S.A. DE GESTION DES EAUX DU NORD VAUDOIS
Hôtel de Ville | Case Postale
CH-1401 Yverdon-les-Bains

Method – Rénovation du réservoir

Devis des travaux

Estimation Sagenord

Figure 1 Situation actuelle

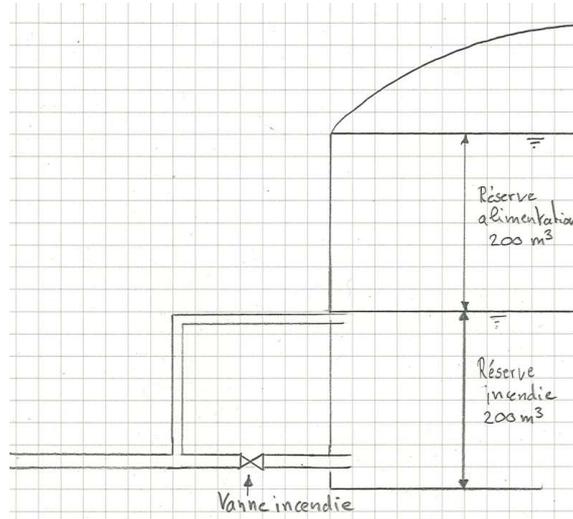
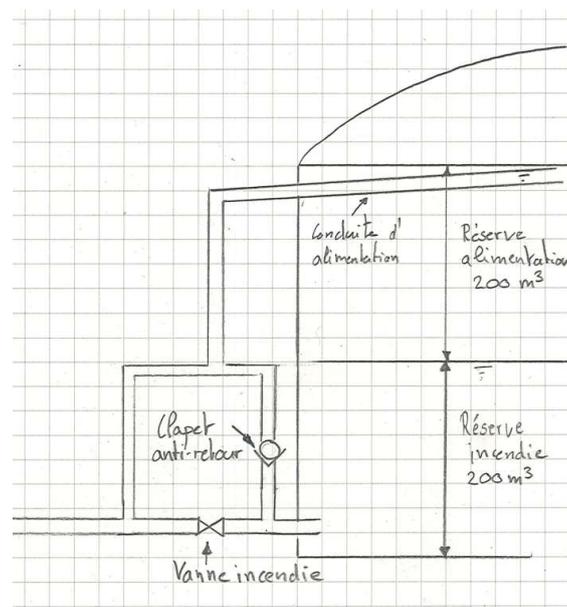
MANQUEMENTS	MESURES
8. La réserve incendie du réservoir de Method n'est pas suffisamment renouvelée et il y a une mauvaise circulation de l'eau dans la cuve.	Modifier les installations de façon à ce que les arrivées et départs d'eau dans les cuves soient opposés (hauteur et profondeur) et que le volume entier de la cuve soit renouvelé.

Cette réalisation engendre une mauvaise circulation de l'eau dans le réservoir.

Pour pallier à ce problème de renouvellement et de circulation, il faut d'une part séparer l'adduction et la distribution part un clapet anti-retour. Et d'autre part effectuer un col de cygne sur la conduite d'adduction, pour constituer une réserve incendie. De cette manière la circulation d'eau dans le réservoir se retrouve grandement améliorée. Outre le démontage des conduites existantes le départ actuel de la conduite RA doit être obturé.

Figure 2 Situation future

Figure 3 Porte d'accès hermétique

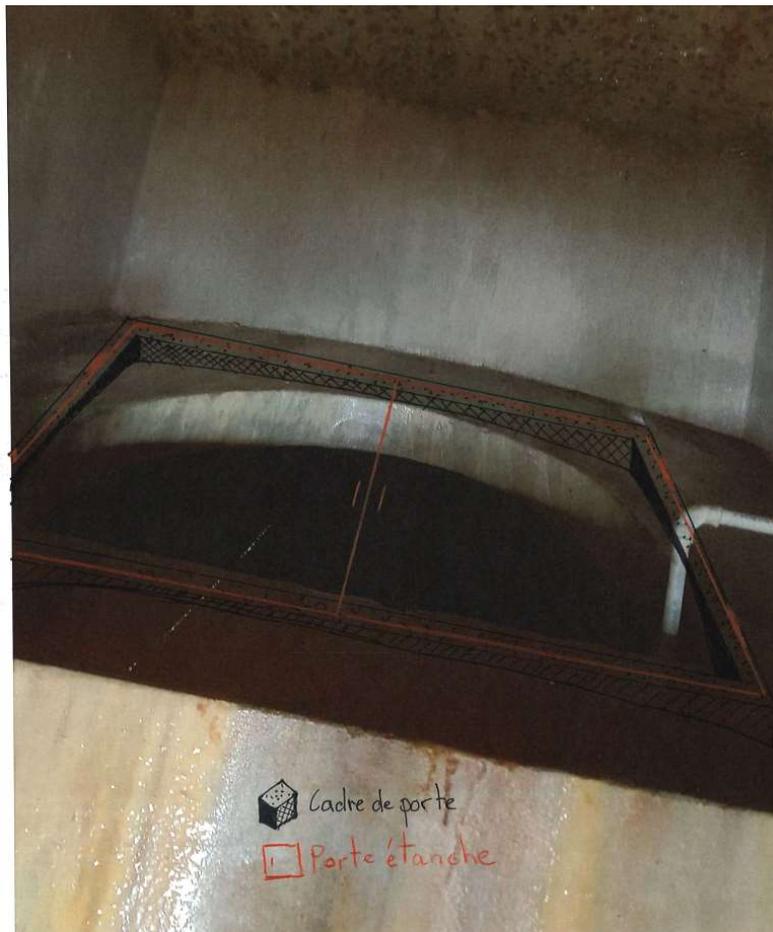
- L'accès aux cuves doit être protégé par des portes hermétiques.

Pour protéger les cuves, nous proposons de monter une porte en inox hermétique. Afin de s'affranchir des problèmes que pose la forme voutée du réservoir, la solution la plus simple consiste à réaliser un cadre en maçonnerie pour permettre de poser une porte rectangulaire à 2 battants, au-dessus du trou d'homme existant.

Figure 5 Filtre à air (source. Soagesmat)

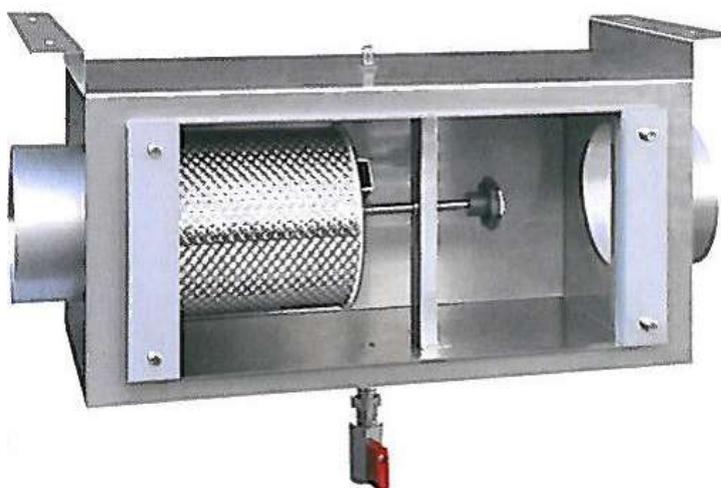
- l'air refoulé ou aspiré dans la cuve par les variations de niveaux de l'eau doit passer par un filtre à poussière interchangeable et insensible à l'humidité.

Afin de filtrer l'air dans la cuve une conduite de ventilation doit être posée de manière à ne pas être en conflit avec le plan d'eau. Pour introduire cette conduite un carottage dans la voute de la cuve est nécessaire ainsi qu'un autre carottage en façade du bâtiment. La ventilation actuellement en place au sommet de la voute doit être démonté et obturée. Cela implique également la reprise de l'étanchéité en toiture ainsi que la mise en place de revêtement intérieur approuvé par la SSIGE.

Figure 6 Siphon à bride (source : Romag Aquacare AG)

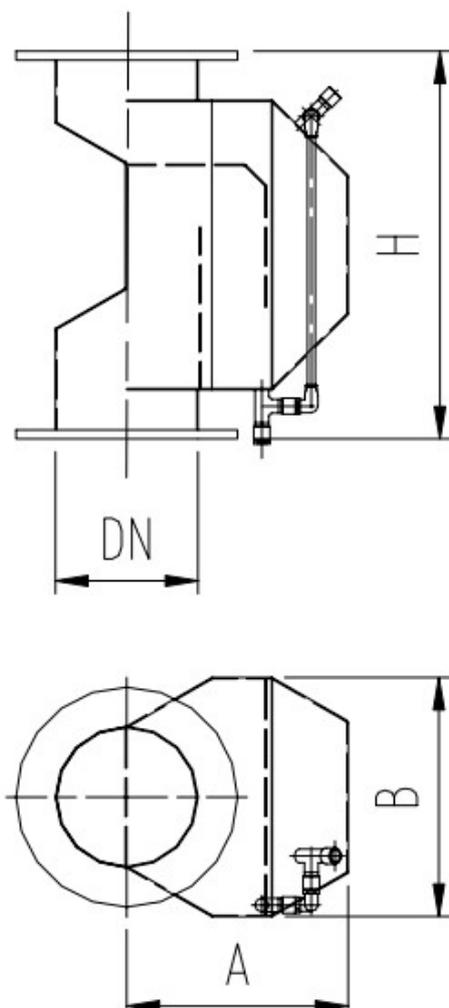
- Le trop plein doit être muni d'un siphon

La solution la plus simple consiste à mettre un siphon inox entre bride sur la conduite existante.
